IDEEN-WETTBEWERB FÜR EIN HOCHHAUS-HOTEL AM ZENTRALBAHNHOF IN BASEL.

Ideen-Wettbewerb für ein Hochhaus-Hotel am Zentralbahnhof in Basel.

Die erste Anwendung dieser baugesetzlichen Möglichkeiten ist der vorliegende, auf zehn eingeladene Bewerber beschränkt gewesene Ideenwettbewerb, dessen Objekt, ein rund 42 m hohes Hotel und Apartment-House mit zwölf Wohngeschossen, auf Grund von Vorstudien von der Basler Behörde bereits vor Eröffnung des Wettbewerbs (September 1930) grundsätzlich bewilligt worden ist. Wegen der Neuheit des Gegenstandes berichten wir hier etwas eingehender darüber, als sonst üblich.

Hauptprojekt.
1. Obergeschoss u.
Zwischengeschoss.
Masstab 1 : 600.

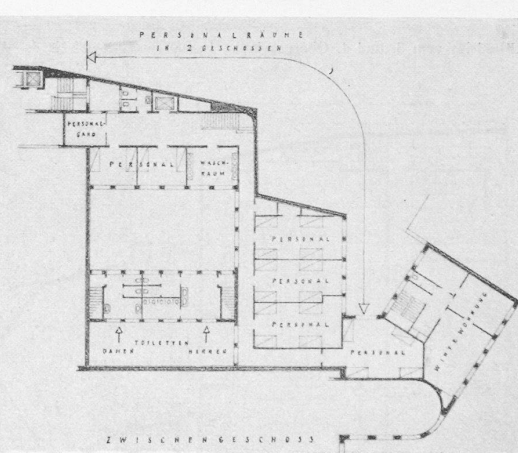
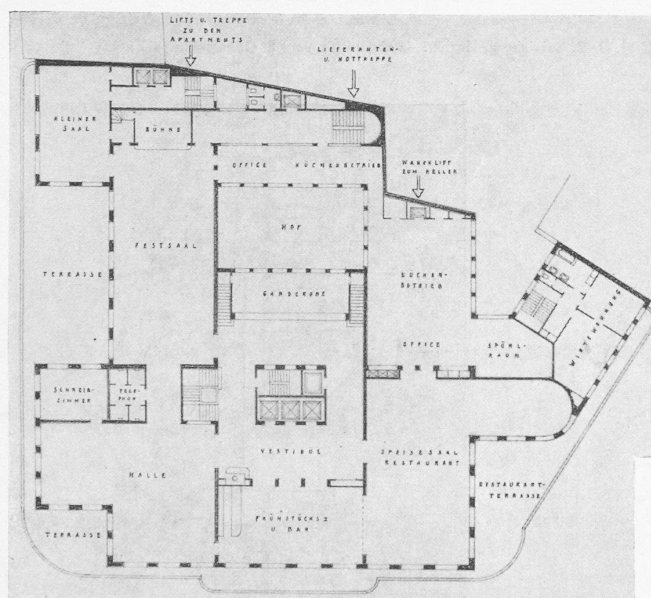
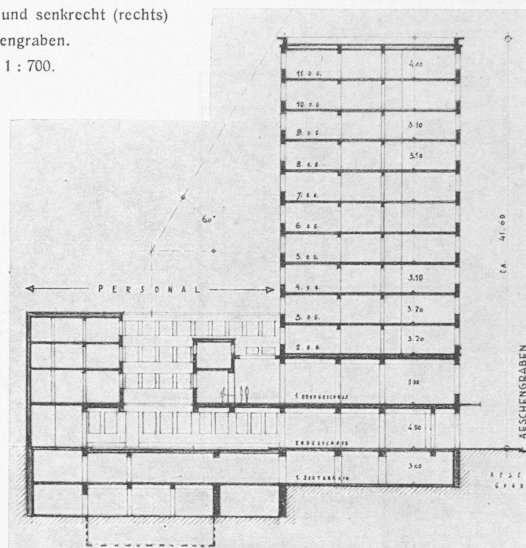
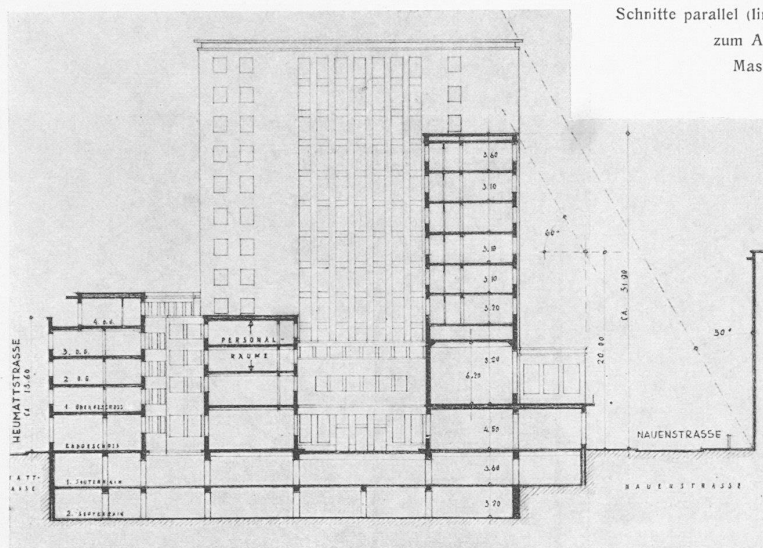
Entwurf Nr. 5, Motto „Avenue Palace“. Das Hotel steht mit der Hauptfront gegen den Aeschengraben mit zentral angeordnetem geräumigem Eingang. Die Aufzüge sind, allerdings etwas auf Kosten der Treppenanlage, gut situiert. Als Mangel wäre die Gepäckzufuhr durch den Hof anzusehen. Das Bierrestaurant liegt richtig und ist durch eine eigene Küchenanlage vom Hotelbetrieb unabhängig. Für das Hauptgeschoss wird der Variante der Vorzug gegeben. Die

Gruppierung und der organische Zusammenhang der Restaurant- und Gesellschaftsräume mit den gegen die Strassenseiten vorgelagerten geräumigen Terrassen ist wohl gelungen, dagegen scheint ein zweistöckiger Küchenbetrieb nicht angängig. Die Form und Anordnung der Hotelzimmer, Appartements und der sonstigen Räumlichkeiten entspricht im allgemeinen, wenngleich durchschnittlich 15 Betten als Serviceeinheit pro Geschoss etwas wenig ist. Dafür erreicht der Verfasser aber gut belichtete Korridore. — Das Aeussere macht in seiner sichern, architektonischen Behandlung mit seinen klaren Baukörpern, unter denen das Hochhaus die Dominante bildet, einen durchaus überzeugenden Eindruck, der dem Wesen eines solchen Hotels an dieser bedeutsamen Baustelle vollauf entspricht. Ob das Hochhaus nach oben in seiner natürlichen kubischen Form seinen Abschluss findet, oder ob noch ein Aufbau für ein Terrassen-Restaurant vorgesehen werden will [vergl. Abb. links auf Seite 239], wird von der Bedürfnisfrage abhängen.

Grundriss vom 3. und 4. Obergeschoss, 1 : 600. — Entwurf Nr. 8. Arch. Prof. O. R. Salvisberg, Zürich. — Grundriss vom 5. Obergeschoss 1 : 600.

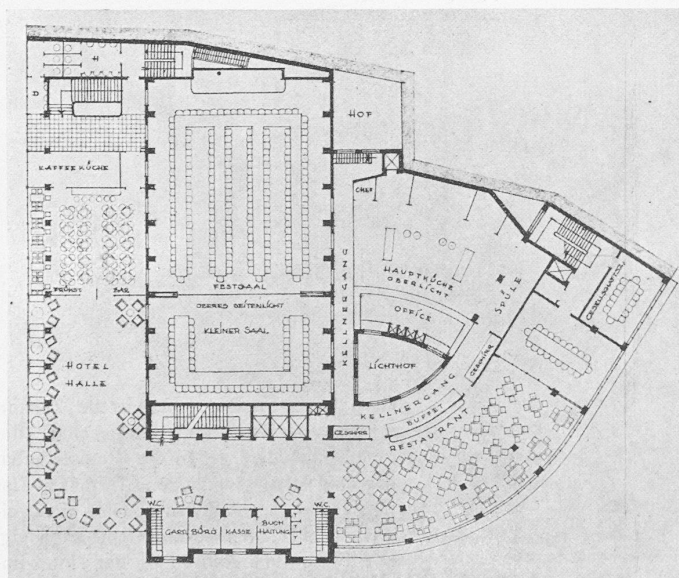
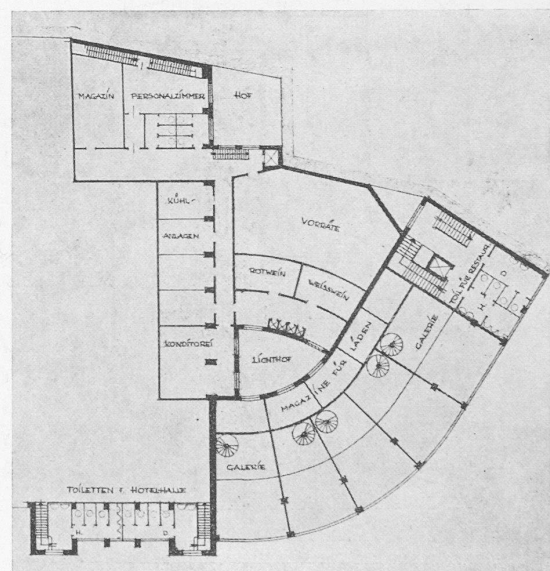
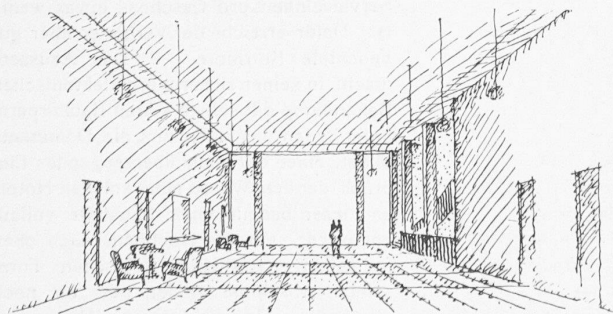
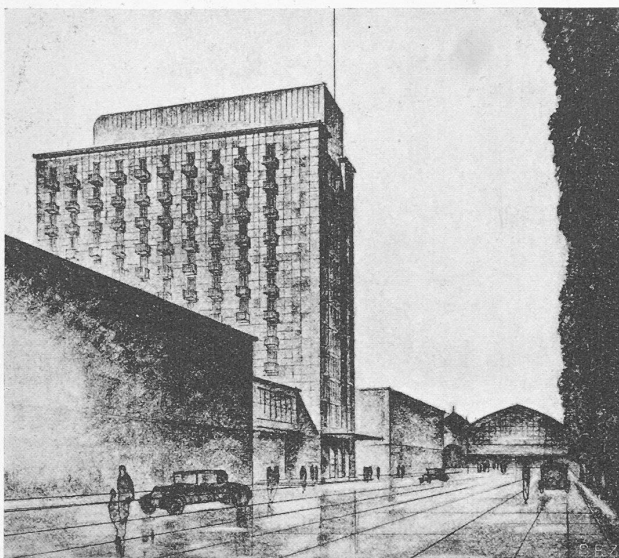
Entwurf Nr. 8, Motto „Peppi“. Das Projekt ist gut wirkend plziert unter Berücksichtigung der gesetzlichen Bau-Abstände. Durch das Zusammenrücken der Baumassen, Hochbau und Flügelbau, ent-

steht leider ein unschöner und nachteilig wirkender Hofraum: die Zimmer der Privatappartements und Hotelzimmer, sogar Dienstzimmer stehen sich auf Distanzen von 8 bis 15 m gegenüber. Die Privatappartements der Hofseite werden dadurch stark entwertet. Aus diesem Grunde wäre zu prüfen, ob die Privatappartements nicht in den Hochbau verlegt werden könnten. Die Dimen-

sionierung der Hotelzimmer, Privatappartements und Bäder ist im allgemeinen knapp gehalten, woraus der verhältnismässig geringe Kubikinhalte des Gesamtbaues resultiert. Die öffentlichen Räume Vestibule, Säle und Entréepartie sind sehr gut unter sich gruppiert, in der Dimensionierung wohl etwas reichlich bemessen. Die Service-lokale, Küche mit Zubehör und Office sind wohl klein. Für das Restaurant gegenüber dem Stadtpark gelegen wäre eine offene Terrasse sehr erwünscht. Das Bierrestaurant ist reichlich gross; bei separater Vermietung müsste noch eine Restaurationsküche angegliedert werden. Die Anlage der Gepäcklifte befriedigt nicht. Die Garagen mit Zufahrten sind sehr zweckmässig, besonders gut angelegt ist auch die Anordnung des Personenlifts, der mit den Garagen in Verbindung steht. — Das ganze Projekt ist städtebaulich von allen vorliegenden durch die Stellung des Hochhauses das wirkungsvollste. Die städtebauliche Wirkung könnte noch gesteigert werden, wenn ein Verschieben des Hochhauses gegen den Aeschen-graben um mehrere Meter möglich wäre.
